Determinazione dirigenziale	n. DET-AMB-2020-5206 del 30/10/2020
Oggetto	DEMANIO IDRICO TERRENI Concessione per occupazione di terreni demaniali del fiume Taro in comune di Medesano (PR) - Richiedente SALT S.p.a. - Sisteb PR20T0052 - Sinadoc 27379/2020
Proposta	n. PDET-AMB-2020-5348 del 29/10/2020
Struttura adottante	Servizio Autorizzazioni e Concessioni di Parma
Dirigente adottante	PAOLO MAROLI

**Oggetto: SCIA 68/2020 - Società Autostrada Ligure Toscana S.p.A. Tronco Autocisa.** Segnalazione Certificata di Inizio Attività relativa a da eseguirsi in Medesano. AVVISO DI INDIZIONE CONFERENZA DEI SERVIZI DECISORIA EX ART. 14, C. 2 L. 241/1990

**OGGETTO: PARCO TARO - NULLA OSTA E VALUTAZIONE DI INCIDENZA RELATIVI A “SISTEMAZIONE SPONDALE DEL FIUME TARO - KM 12 AUTOSTRADA DELLA CISA A15 SOCIETÀ AUTOSTRADA LIGURE TOSCANA S.P.A. TRONCO AUTOCISA” NEL COMUNE DI MEDESANO**

**Figura 3 – rappresentazione delle proporzioni tra le parti del canale secondario**

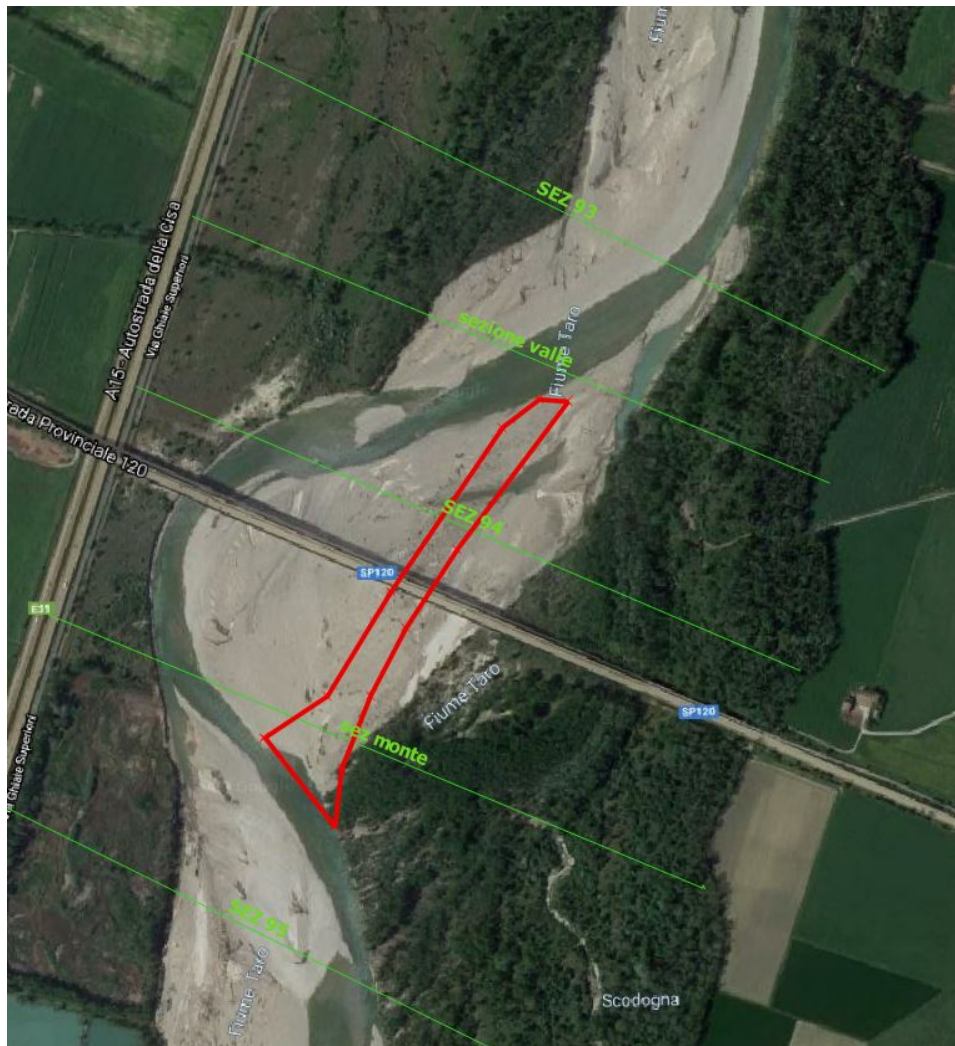
CHE affinché l'apertura del ramo secondario abbia maggiori risultati di efficacia e durevolezza nel tempo è necessario che il progetto di cui sopra preveda alcuni criteri progettuali, ovvero:

- il canale dovrà raccordare i due punti di flesso delle curve di monte e di valle del meandro, in analogia all'intervento già realizzato, in modo di accogliere in accesso il filo della corrente di morbida con un angolo quanto più possibile basso;
- il canale dovrà prevedere un imbocco a monte di dimensioni almeno doppie della sezione media del realizzando canale, le cui sponde devono raccordarsi al canale in modo dolce (vedi figura 3 di esempio);
- a valle dell'imbocco di monte si dovrà realizzare uno scalino (20-30 m a valle, da dimensionare in fase di progetto) almeno di 0,3 m, capace di aumentare la pendenza del tratto e attrarre il filone principale della corrente;
- le pareti del canale (sponde), devono essere realizzate con una pendenza 1 su 2, per facilitare l'ingresso della corrente ed evitare la richiusura del canale per crollo;

- il materiale scavato dovrà essere spostato sulla sponda in erosione, a tergo o in fronte alla realizzanda difesa di sponda;

CHE il Progetto dovrà contenere tutti gli elementi dimensionali della geometria del canale, del materiale da scavare e da spostare sulla sponda sinistra, sulle pendenze da rispettare, e fungerà da riferimento durante e dopo la realizzazione dell'intervento;
